Angående Kommunikations-processorkortet 55 21138-01

Apparat typ: Kommunikations-processorkortet 55 21138-01.

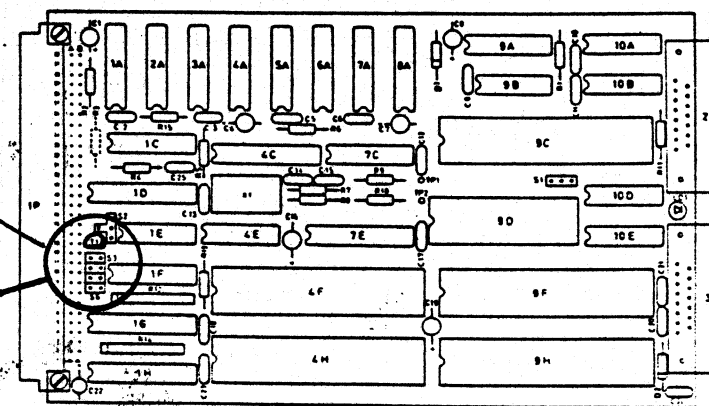
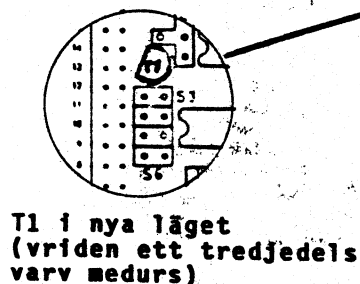
1. Felsymptom: Vid användning i ABC 1600/9000 kan kortet förorsaka systemkrasch om andra kort samtidigt används i DataBoardracken.

Felorsak: Transistorn T1 som används för att generera Card Select Back (CSB) har för lång efterledningstid. På grund därav kan kortet fortfarande vara aktivt samtidigt som ett nytt kort väljs upp. CSB används inte i 800-världen, men hos en kund kan ju korten flyttas mellan maskinerna. Därför är det viktigt att få bort alla felaktiga transistorer.

Fältåtgärd: Om T1 är av typen BC 635 skall den bytas ut mot typen 2N2369 (art nr: 63 20050-01). Är den däremot av typ 2N3704 behöver den inte bytas.

På grund av att BC 635 och 2N2369 inte har samma benkonfiguration måste 2N2369 vridas ett tredjedels varv medurs vid monteringen.
